Numéro FAQ : 17-007

Prescriptions de protection incendie AEAI, édition 2015

17-15 / Signalisation des voies d'évacuation Éclairage de sécurité Alimentation de sécurité

Thème : Couvercle de séparation dans l'alimentation des étages

Séparation du réseau de sécurité par une résistance au feu EI 60

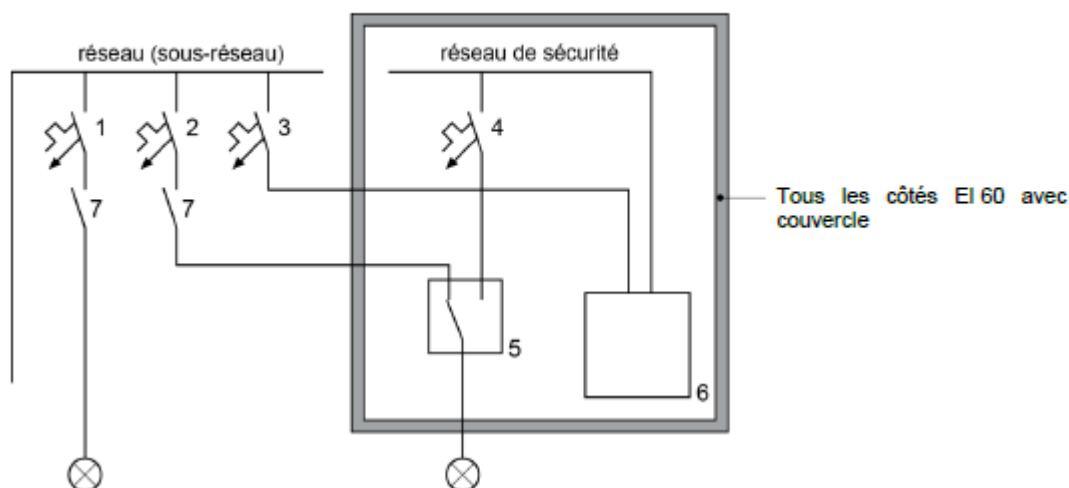
un couvercle est-il nécessaire pour séparer les approvisionnements électriques de sécurité (éclairage de sécurité) dans l'alimentation des étages ?

Dans la directive de protection incendie 17-15fr, au chiffre 3.3.4, alinéa 3, il est mentionné que les éléments de l'alimentation de sécurité, tels que les dispositifs de protection de surintensité, les interrupteurs, les bornes et câblages, doivent être séparés de l'alimentation normale des étages par une résistance au feu.

Dans les installations centrales d'éclairage de secours, les unités de commutation, à savoir le relais inverseur et les dispositifs électroniques de surveillance, sont installés de manière décentralisée. En pratique, cela signifie que l'unité de commutation est installée dans le tableau de l'étage (ensemble d'appareillages à basse tension). Durant l'exploitation normale, ces relais

inverseurs sont constamment sous tension pour qu'une commutation soit garantie en cas de défaillance du réseau électrique. Cette tension d'alimentation est requise pour garantir la surveillance du réseau. En raison de leur utilisation constante, les appareils utilisés produisent de la chaleur. Cette chaleur peut engendrer, en présence d'une séparation fermée de tous les côtés y c. couvercle, une accumulation de chaleur, et les appareils sont soumis à un grand risque de défaillance, ce qui implique que l'éclairage de secours et la fonction de sécurité ne seront pas fonctionnels en cas d'urgence.

Du point de vue technique, aucune solution ne peut fonctionner avec les prescriptions actuelles, pour les raisons suivantes :

- déclenchement du disjoncteur en raison de l'accumulation de chaleur. (disjoncteur thermique à partir de 50 C de température ambiante)

Les dispositifs électroniques de surveillance ne peuvent plus fonctionner en cas d'accumulation de chaleur et le détecteur de tension tombe en panne.

Aucune modification n'est nécessaire. Il existe des alternatives pour contourner la problématique de la surchauffe (augmentation des volumes (séparation EI 60), installation séparée de l'approvisionnement électrique de sécurité ou positionnement adapté dans l'ensemble d'appareillages à basse tension, etc.).
